# RENESAS TECHNICAL UPDATE

製品分類	トランジスタ	発行番号	TN-WTR-A003A/J	Rev.	第1版
題名	TO-220CFM外形パワートランジスタ 梱包仕様変更の件		情報分類	梱包仕様変更	
適用製品	適用範囲を参照下さい。	対象ロット等	関連資料		
		全ロット

6.1. TO-220CFM用チューブ仕様

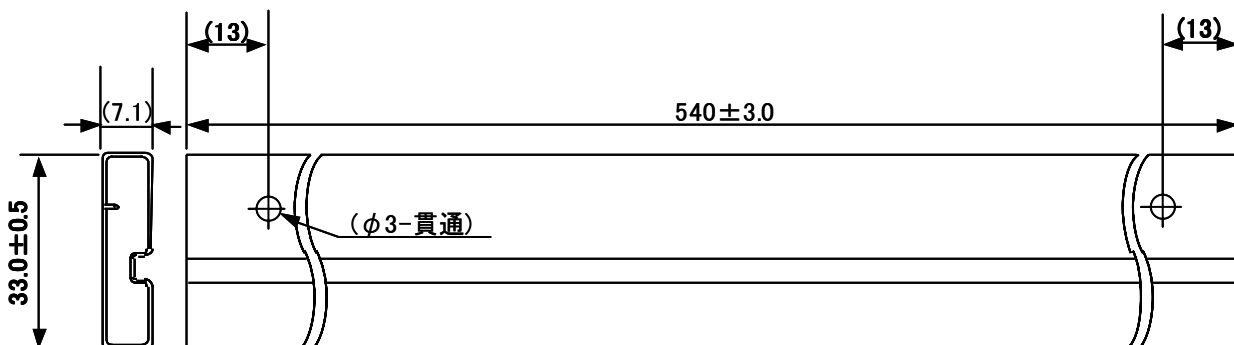
チューブ寸法を別紙の通り変更し、TO-220外形、TO-220AB外形、  
 TO-220FM外形との共通化を図ります。

【変更後】太字部の寸法が変更されます。

【変更前】太字部の寸法が変更されます。
